**Processo: 32.335/2010**

**Interessado: XXXXXXXXXXXXXXXX**

Trata-se de relatório técnico para os devidos esclarecimentos, motivado por denúncia realizado por munícipe ao COMDEPHAAPASA, sobre a constatação de descaracterização de elementos do bem tombado conhecido como “Nosso Bar”, que passa por intervenção aprovada por este Conselho.

Imagens 6 e 7: Troca integral do revestimento das fachadas e detalhe de supressão de ornamentos

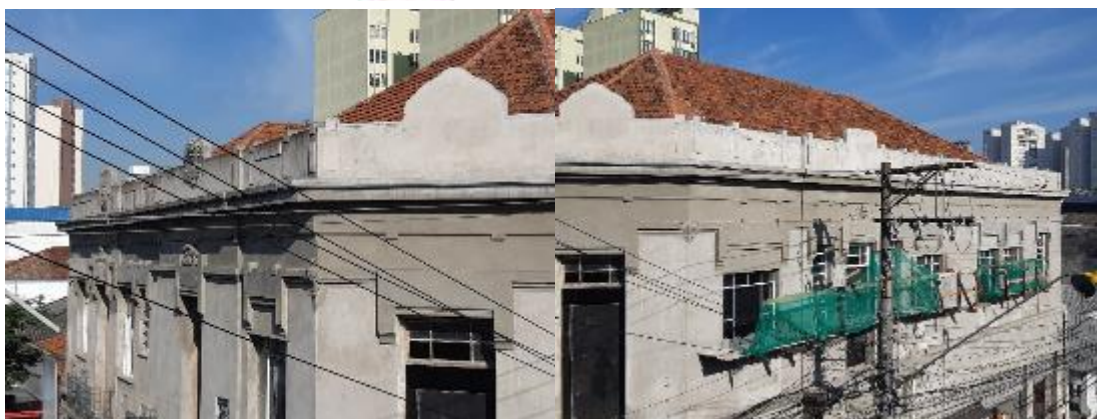
2. A substituição total da argamassa original da fachada, de traço rico em cal e pobre em cimento, por nova argamassa, de traço rico em cimento, diferente da orientação do memorial descritivo do projeto de conservação e restauro aprovado, que determina apenas a recomposição das partes trincadas, ocas e destacadas com argamassa do mesmo traço da original. Tal ação impede a realização de outra orientação que é a de pintura das paredes com tinta mineral, característica da época e compatível com a argamassa com traço rico em cal. A técnica antiga de pintura a base de tinta mineral tipo mineral, transpirante e a base de silicato de potássio reage quimicamente com a argamassa rica em cal e pobre em cimento, enquanto que a técnica atual de pintura a base de tinta látex se consolida através de aderência à argamassa;

3. A execução inadequada da recuperação dos ornamentos e perda de elementos das fachadas. Observa-se que os ornamentos geométricos e mascarões e guirlandas em bom estado são mais fáceis de recuperação, porém quando estes estão em processo de degradação, o seu restauro exige mão de obra especializada. Conforme a vistoria realizada em 16/03/2019, em função do estado dos ornamentos, observou-se uma execução razoável, porém na continuidade da obra foram realizadas intervenções de qualidade não aceitável.

2. A manutenção do revestimento realizado com traço de argamassa diferente do estabelecido no memorial, tendo em vista a perda irreversível de sua autenticidade e autorização para substituição de tinta mineral por tinta látex, compatível com esta para a pintura das paredes das fachadas, na cor definida pelo memorial, ou seja, na cor referência Pantone código 13.0905 tpx, na cor birth, no guia FHI.

3. A contratação de empresa especializada para a realização de serviços de recuperação dos ornamentos realizadas em desacordo com padrões de qualidade e recomposição dos elementos suprimidos utilizando a boa técnica;

Imagens26 e 27: Detalhe de piso de madeira a restaurar e forro de madeira substituído por PVC

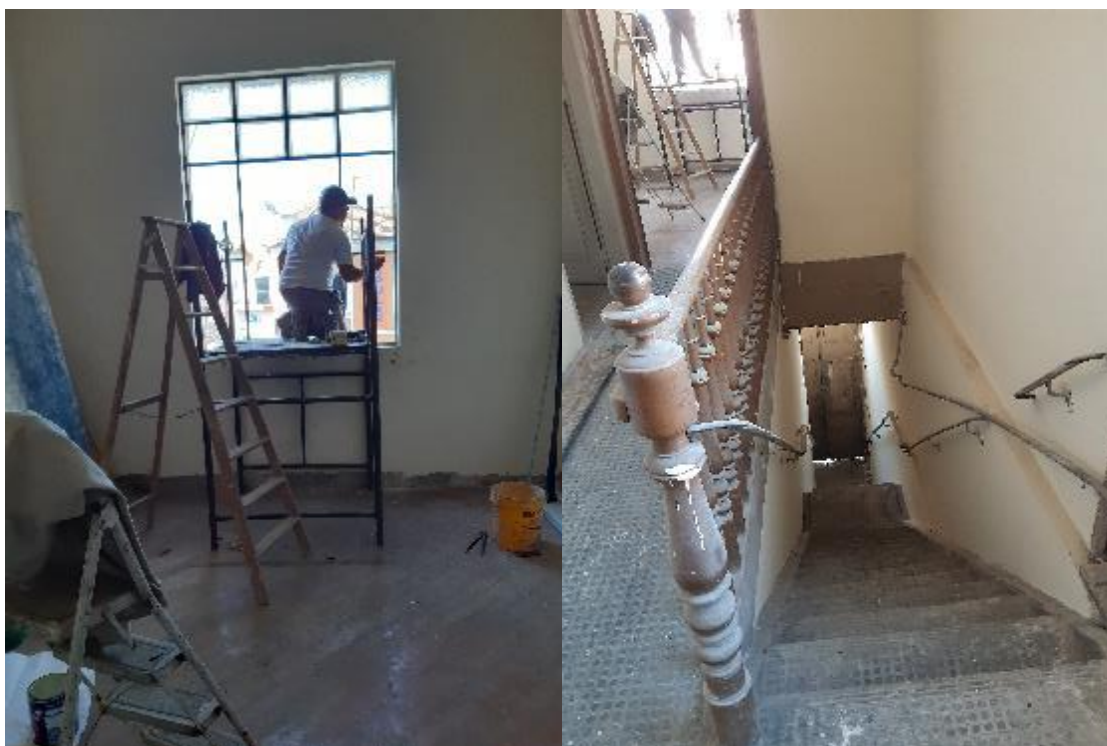
4. A substituição de forro de madeira por forro de PVC (foto 27) já apontada na vistoria de 16/03/2019. A manutenção de forro em madeira é uma das diretrizes de preservação do bem homologadas. O forro original estava comprometido devido a infestação de cupins e deveria ter sido substituído por forro de madeira com as mesmas características do original;

4. A troca do forro de PVC instalado por forro de madeira tipo macho e fêmea com molduras no perímetro;
5. O envio de ofício do COMDEPHAAPASA ao Departamento de Vias Públicas para verificar a viabilidade de encaminhamento das águas pluviais à sarjeta e futura exigência de embutir os condutores de águas pluviais na parede;
